**Från:** Godfrey Kabagambe  
**Skickat:** 2024-02-14 09:27:25  
**Till:** "Bygglovsenheten Tyresö kommun" <bygglov@tyreso.se>  
**Ämne:** VB: Remissvar Södertörns Brandförsvaret, BYGG 2023-000593 BOLLMORA BERG 3  
**Categories:** Komplettering

**Från:** Wesley Stefan <Stefan.Wesley@sbff.se>  
**Skickat:** den 14 februari 2024 08:35  
**Till:** Mohammad Nouri <mohammad.nouri@samkonsult.com>; Godfrey Kabagambe <Godfrey.Kabagambe@tyreso.se>  
**Kopia:** Romek Franczak <Romek.Franczak@tyreso.se>  
**Ämne:** Sv: Remissvar Södertörns Brandförsvaret, BYGG 2023-000593 BOLLMORA BERG 3

Södertörns brandförsvaret har inkommit med synpunkter gällande uppställningsplats för brandbil. Ni behöver åtgärda detta, se bifogat yttrande.

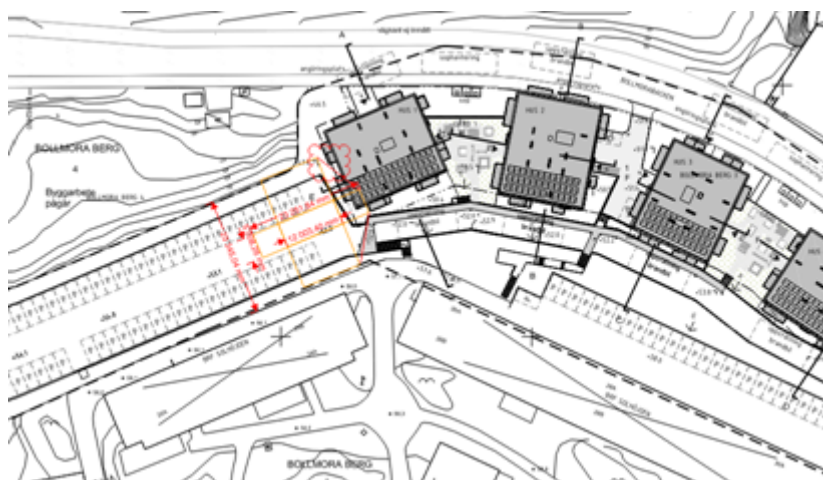
Översänder hur det ser ut när vi rätar upp på vår oktagon, som illustrerat så saknas de väldigt lite ifall vi ställer oss i körspåret. Antingen är vi ok med de här eller så måste vi ta bort de parkeringsplatserna på den tidigare skickade uppställningen (se första figuren).

Gällande utrymningsplatsen har jag skickat en figur från vår 3D modell var balkongen befinner sig i höjded.

Kassurnerna ska inte sticka upp så där som de gör i modellen och ska givetvis harmonisera med beläggningen runt pga tillgänglighet. Men balkongläget och + höjder i huset mot bjälklag och liknande stämmer.

Beskriven och illustrerad situation, för uppställningsplats för höjdfordon, är acceptabel utifrån de tidigare presenterade lösningarna. Uppställningsplatsen för höjdfordon, på körytan för bilparkeringen, är det bästa alternativet som troligen funkar bäst i denna situation. Har inte funnit något ytterligare tillägga eller kommentera i detta fall.

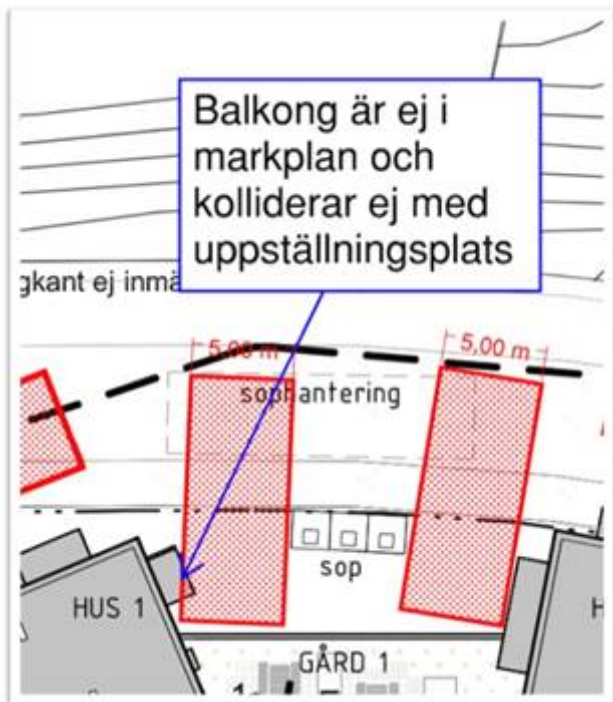
För sopstationen är jag inte helt med på var det krockar, beror i stort sett på hur tunn linjen görs, eller så menar de att man krockar med balkongen. Har gjort linjerna lite tunnare och åskådliggör något tydligare att uppställningsplatsen får plats samt att balkongen till vänster tillhör ett plan längre upp och inte krockar i markplan.

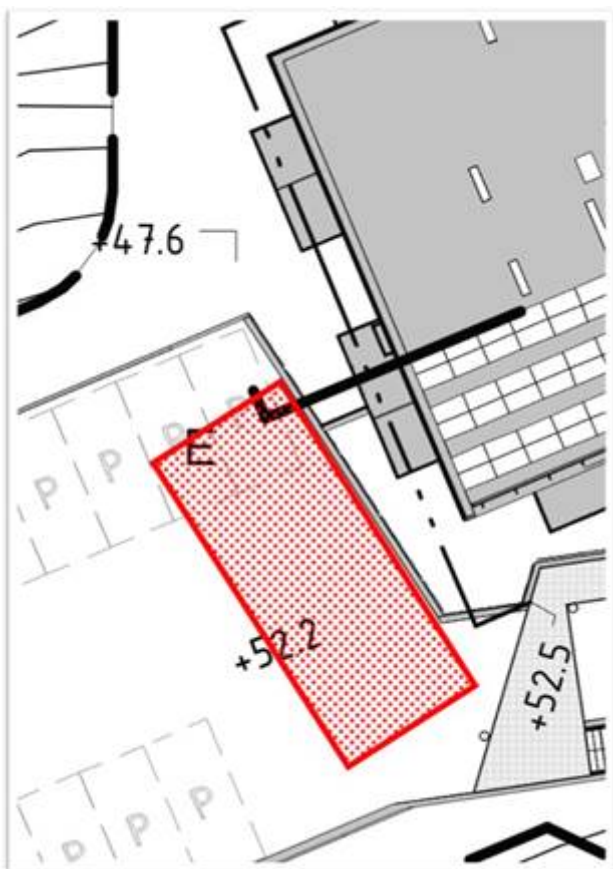
För parkeringsplatsen visar vi en illustration kring hur vi tänker oss att de ska gå till. Betjäningsytor för ytrymning sammanfaller med parkeringsplatser, men likt som man gör med kommunal parkeringar längs med gata har vi tänkt oss att man flyttar på eventuella bilar.
